<b>CONCEPTO TÉCNICO DE REVISIÓN DE ESTUDIOS DE RESPUESTA DE AMPLIFICACIÓN LOCAL DE ONDAS SÍSMICAS</b>	Código:	<b>GPR-FT-09</b>
		Versión:	<b>01</b>
		Código Documental:

1.1	CONCEPTO TÉCNICO No. CT:	5372
1.2	ÁREA:	INVESTIGACIÓN Y DESARROLLO
1.3	COORDINACIÓN:	CONCEPTOS TÉCNICOS
1.4	REFERENCIA CRUZADA RADICADO FOPAE:	2008ER12104
1.5	RESPUESTA OFICIAL No. RO:	32600

2.1	SOLICITANTE:	ADRIANA LÓPEZ MONCAYO CURADURÍA URBANA NO.3
2.2	PROYECTO:	CONTRALORÍA DISTRITAL
2.3	LOCALIDAD:	13 TEUSAQUILLO
2.4	UPZ:	107 QUINTA PAREDES
2.5	BARRIO O SECTOR CATASTRAL:	ACEVEDO TEJADA
2.6	DIRECCIÓN:	CARRERA 35 No. 26A-10
2.7	CHIP:	AAA0055CKHY
2.8	FECHA DE EMISIÓN:	28 DE OCTUBRE DE 2008
2.9	EJECUTOR DEL ESTUDIO:	UNIVERSIDAD NACIONAL DE COLOMBIA

El presente concepto técnico corresponde a la **primera revisión** realizada por la Dirección de Prevención y Atención de Emergencias, del informe "Estudio de vulnerabilidad sísmica y reforzamiento estructural del edificio de la Contraloría" elaborado por la Universidad Nacional de Colombia, a construirse en el predio ubicado en la Carrera 35 No. 26A-10 de Bogotá. El cual fue radicado el 25 de Septiembre de 2008 mediante oficio 2008ER12104, por la Arq. Adriana López

Figura 2. Espectro de diseño recomendado para el proyecto Contraloría.

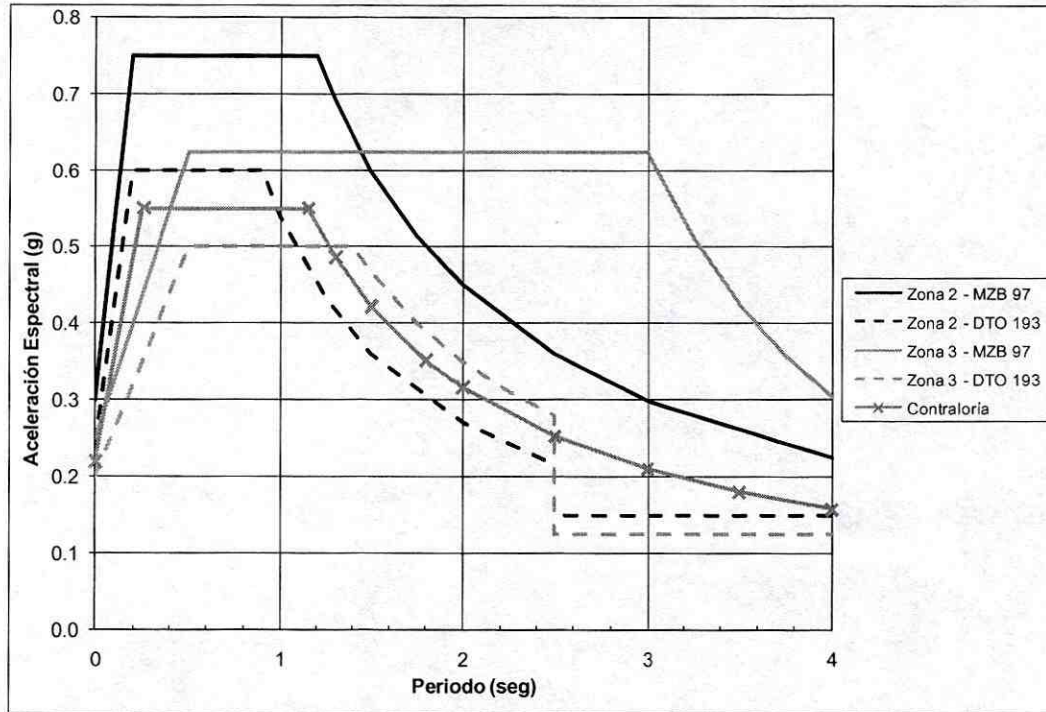
Con base en los resultados de la modelación el consultor recomienda utilizar como espectro de diseño el mostrado en la Figura 2.26, el cual se presenta en la Figura 2 del presente concepto y corresponde al espectro promedio de los mínimos de las zonas 2 y 3.

El estudio CUMPLE con este requerimiento.
